(仮称) 男鹿市、潟上市及び秋田市沖  
洋上風力発電事業  
環境影響評価準備書

補足説明資料

男鹿・潟上・秋田 Offshore Green Energy 合同会社

## 風力部会 補足説明資料 目次

図 15(1) 藻場の分布状況の拡大図

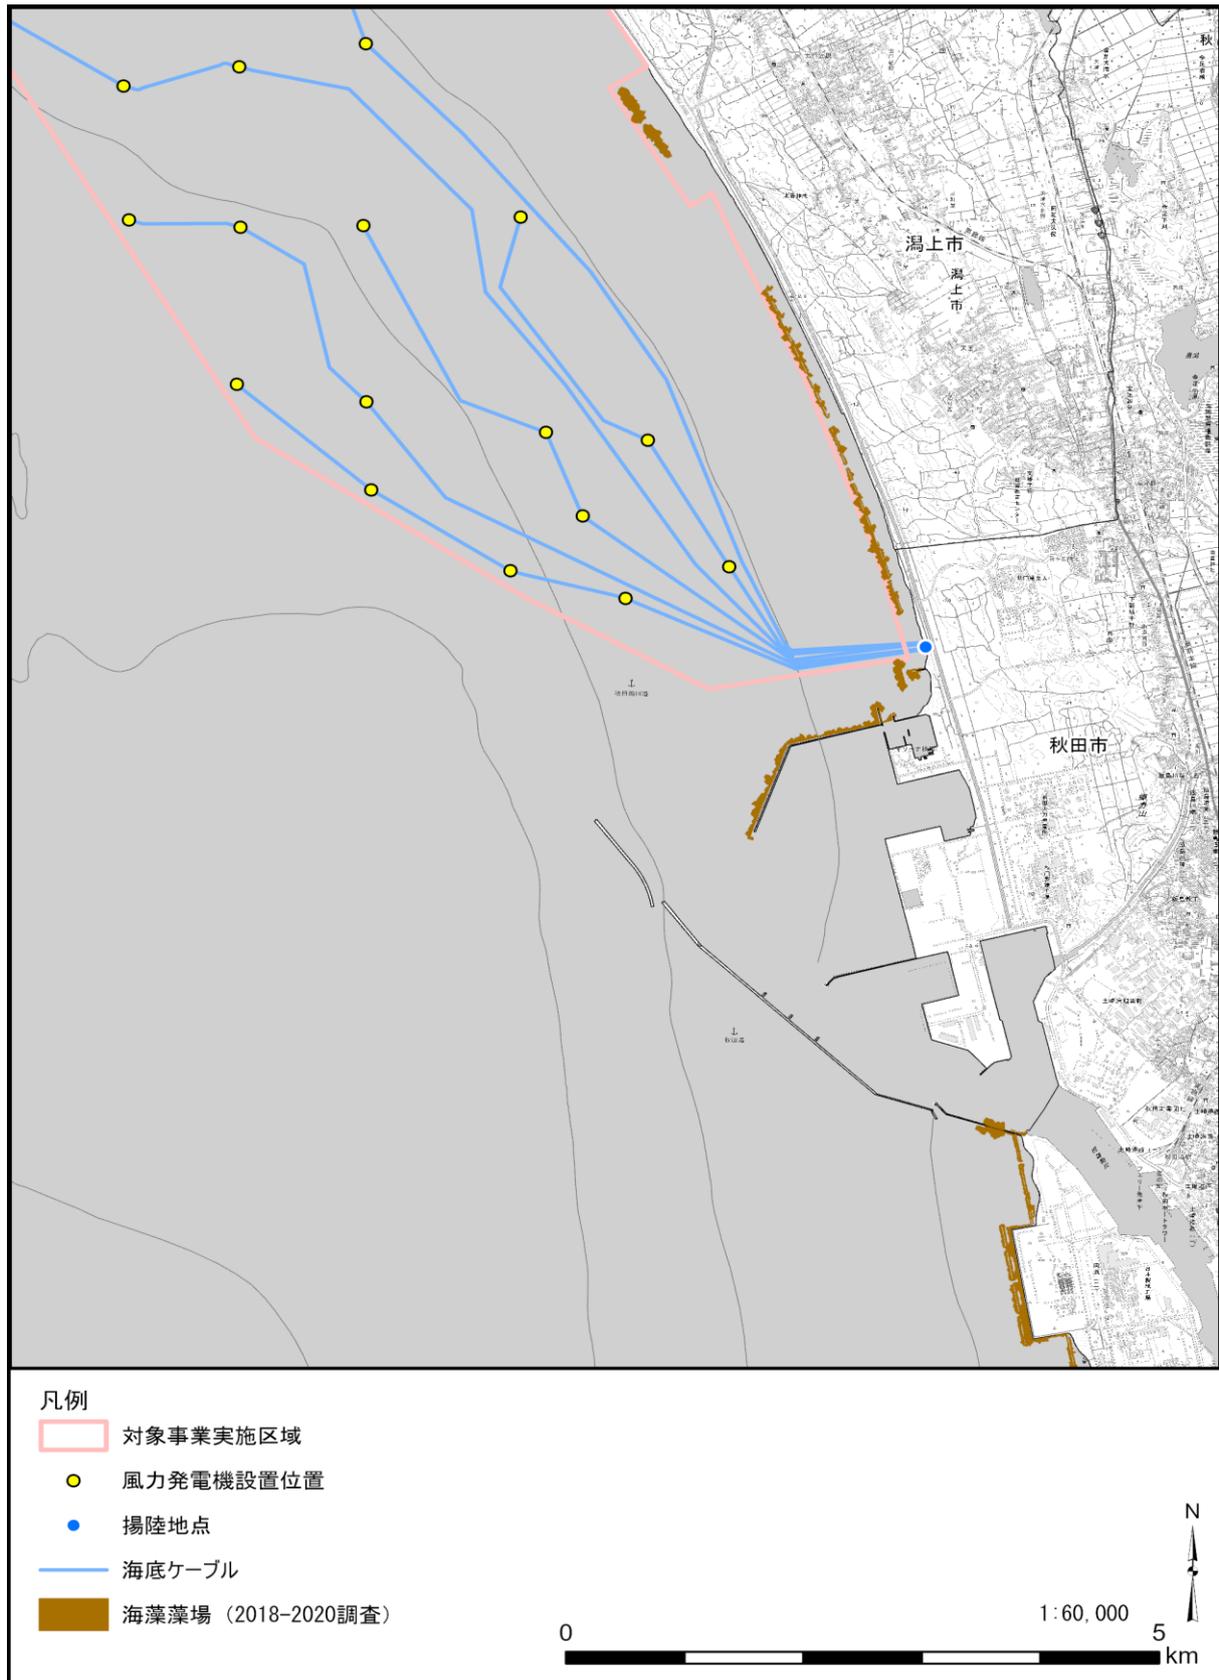
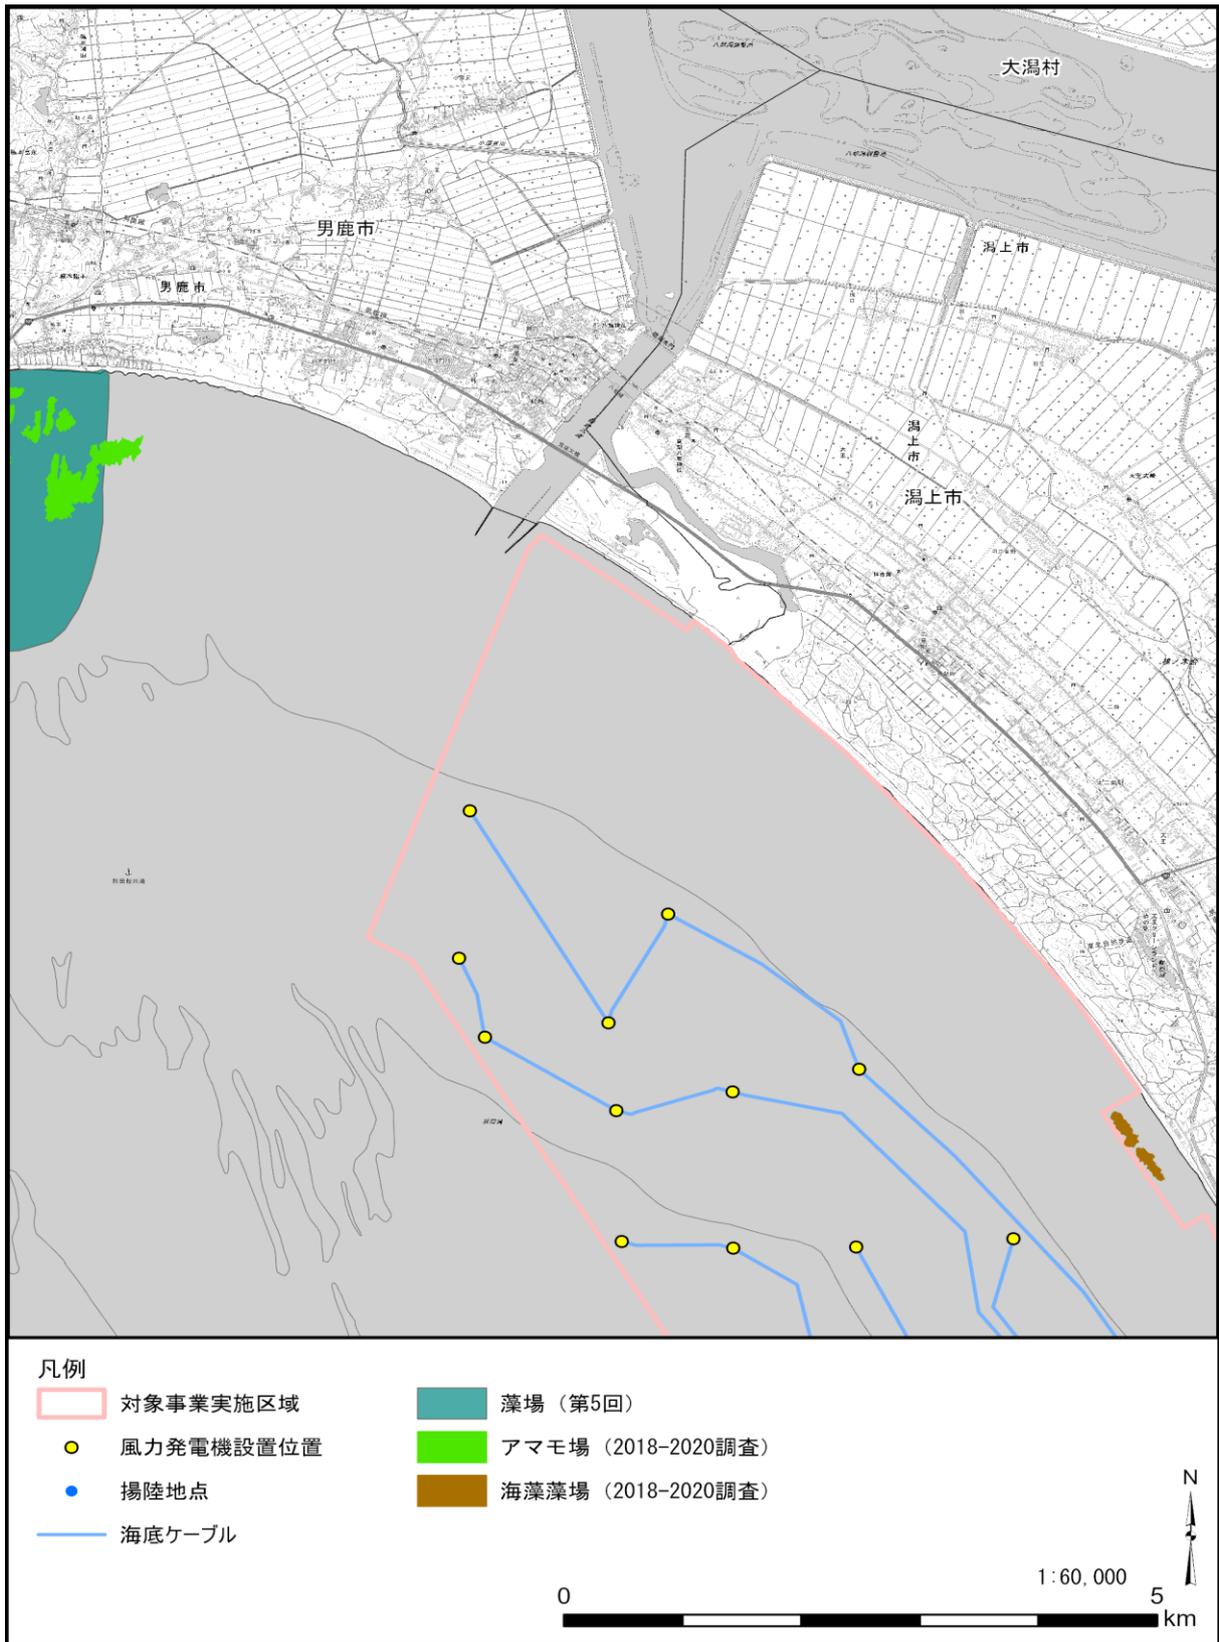
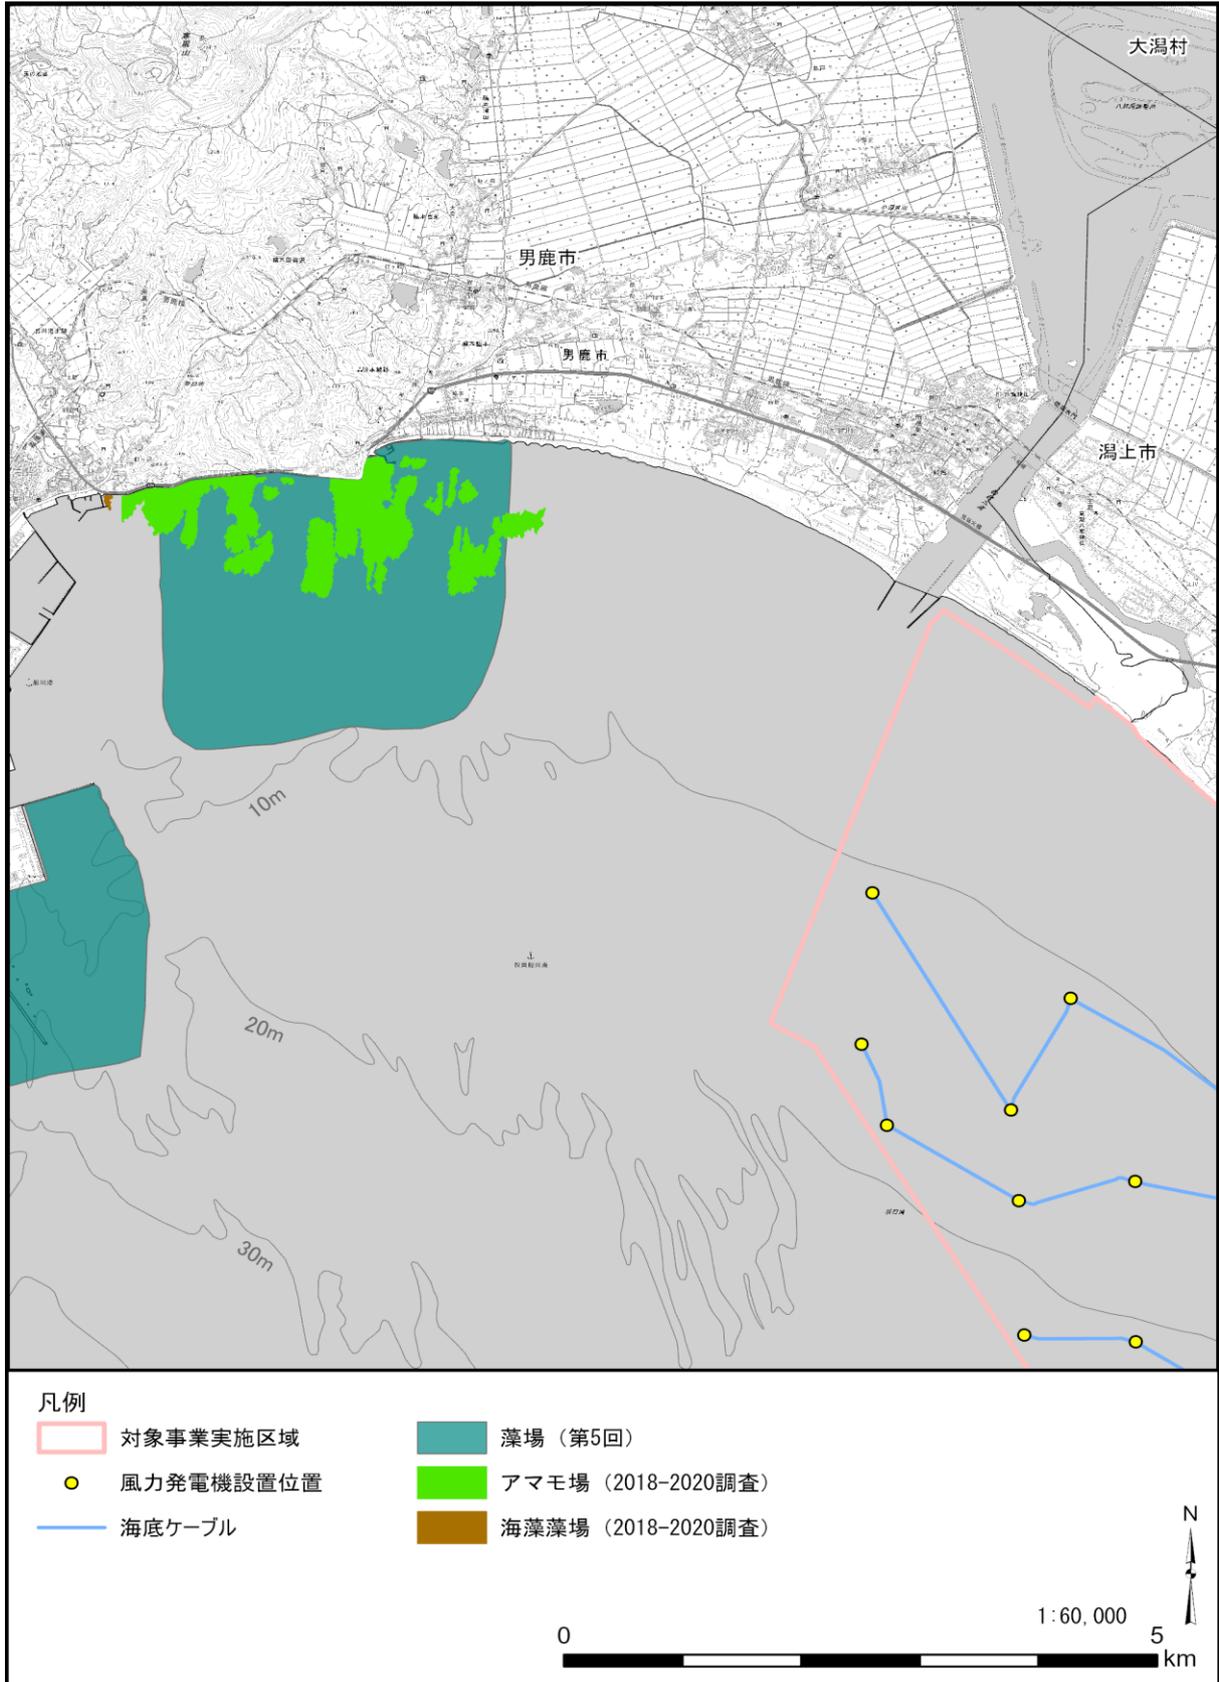
船越水道の河口周辺のものや (P. 304) 小規模なものも含めて、対象事業実施区域周辺の藻場の分布状況について、もう少し詳細に示していただけませんか。

藻場の分布状況の拡大図は図 15 のとおりです。

また、P1063～1068 に示した海藻草類の現地調査において、船越水道の河口周辺の ST1 では、藻場や海藻草類は確認できませんでした。潮間帯を含めた周囲の護岸に着生している海藻については、P1046～1062 に記載していますが、面的な広がりについては、調査しておりません。

図18(1) 対象実施区域内及びその周囲において底質採取した試料による水深-中央粒径の  
相関(縦軸：採取水深、横軸：中央粒径 d<sub>50</sub>)

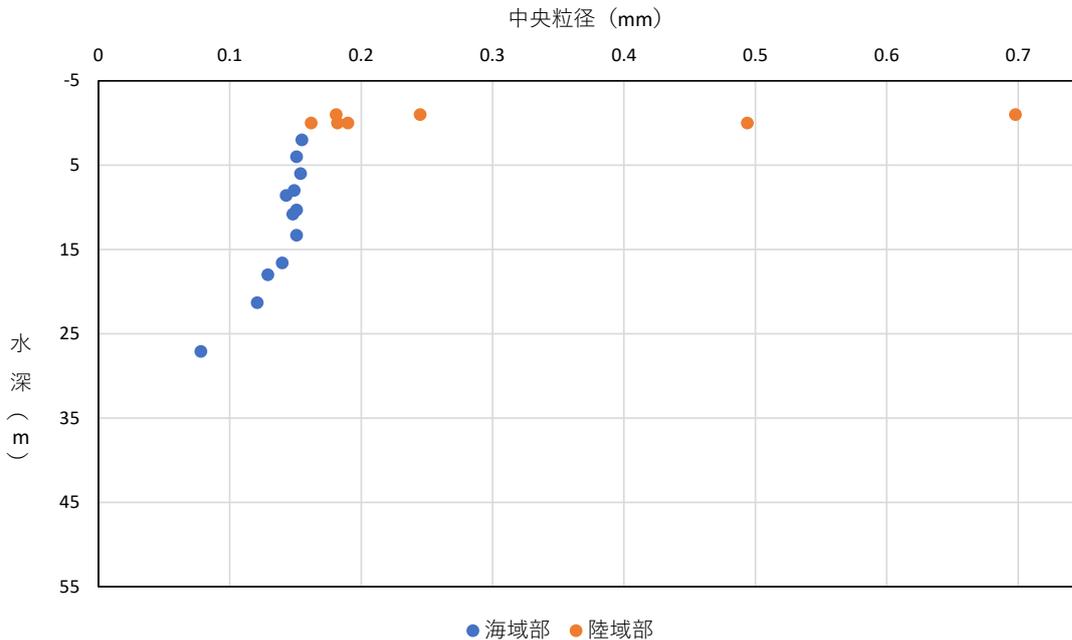
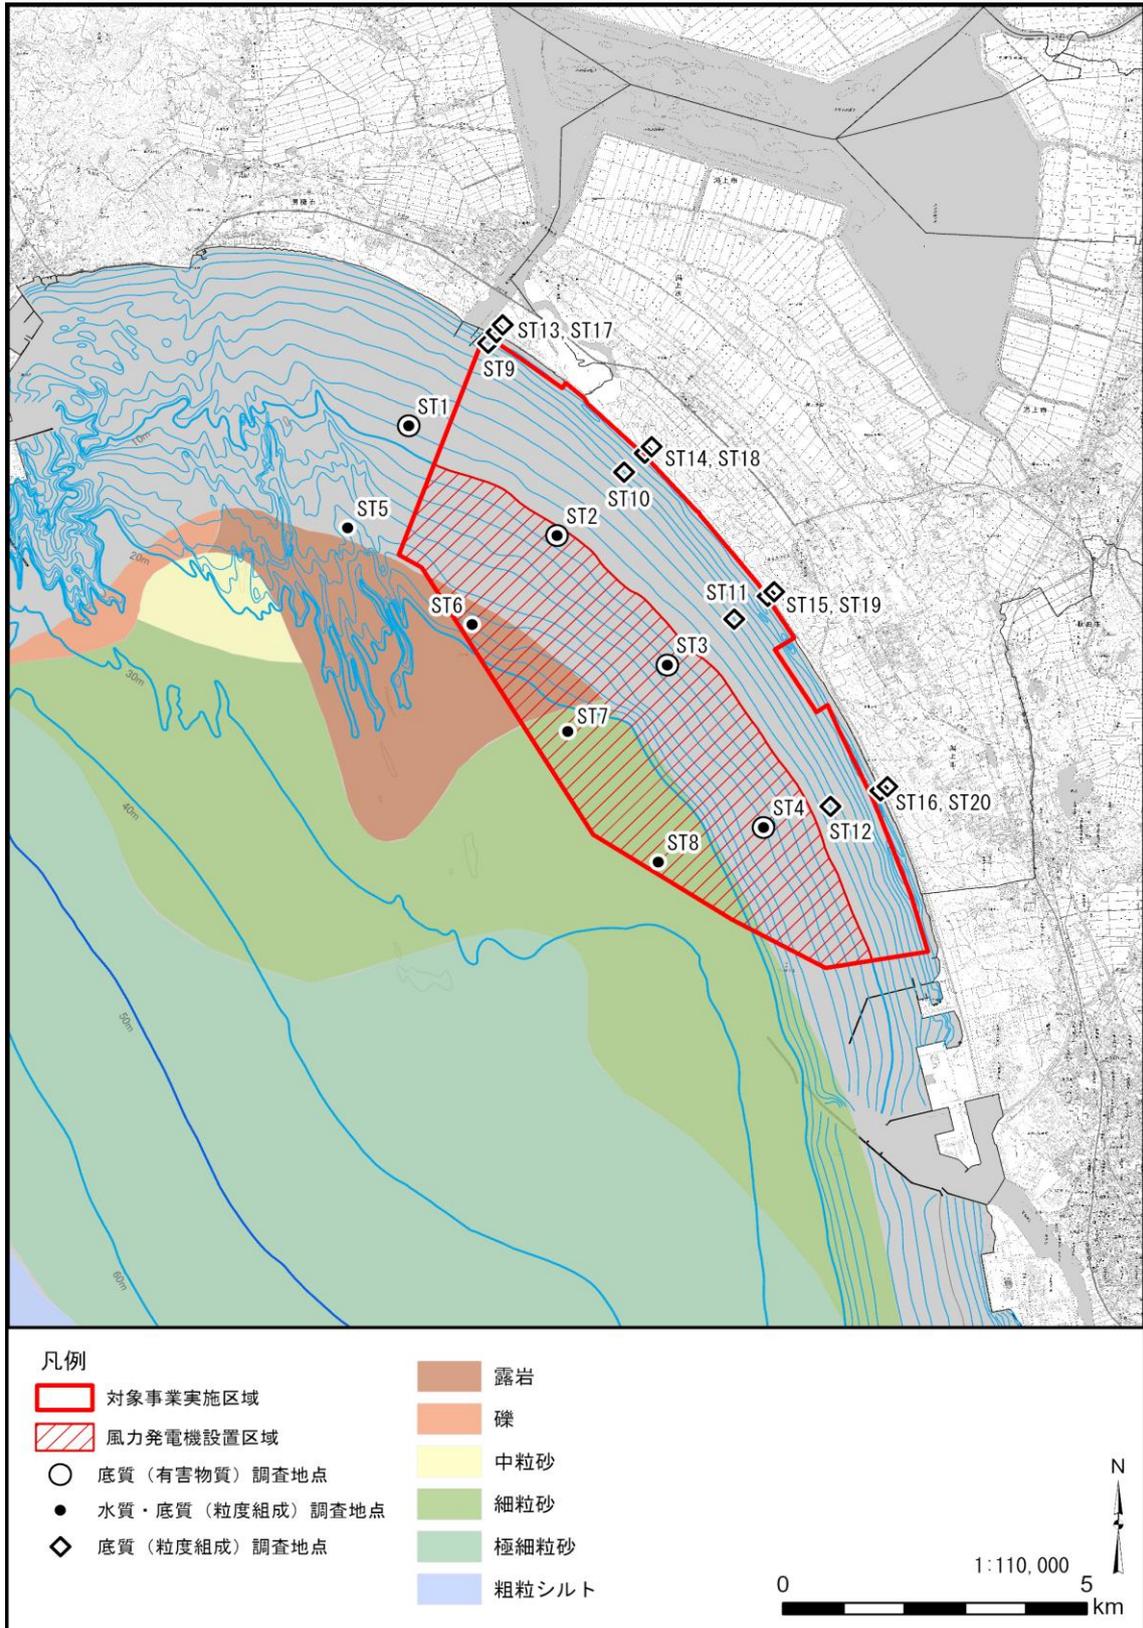
・「重要な地形及び地質」を選定しない理由として、現地で試料を採取し粒度分析して海底地形変化の限界水深を推定した結果を挙げていますが、試料の分析結果が示されていません。d50の水深分布などの現地調査結果を示してください。

・図18(1)が「重要な地形及び地質」を選定しない理由として、現地で底質試料を採取の上、粒度分析して海底地形変化の限界水深を推定した結果となります。

なお、各試料採取地点の位置を図18(2)、調査結果を表18に示します。
